改善箇所説明図

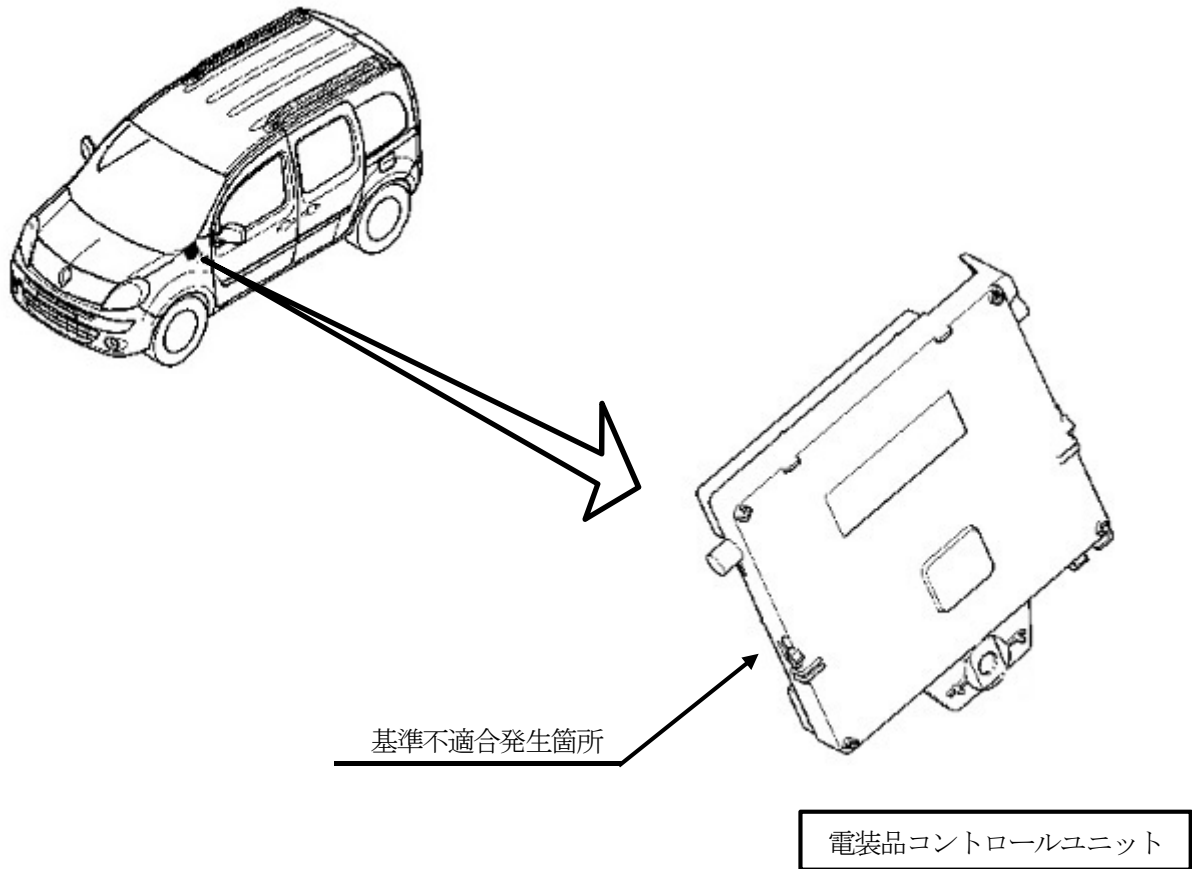
注：図中の は対策する部品を示す。

電装品コントロールユニットの制御プログラムが不適切なため、リモコンでドアの鍵を開錠してドアを開けると、電装品コントロールユニットの通信機能が不安定になり、システムエラーが発生することがある。そのため、方向指示器と非常点滅表示灯の作動に必要な電力が当該ユニットから供給されず、方向指示器と非常点滅表示灯が点滅しないことがある。

全車両、電装品コントロールユニットの制御プログラムを対策プログラムに書き換える。
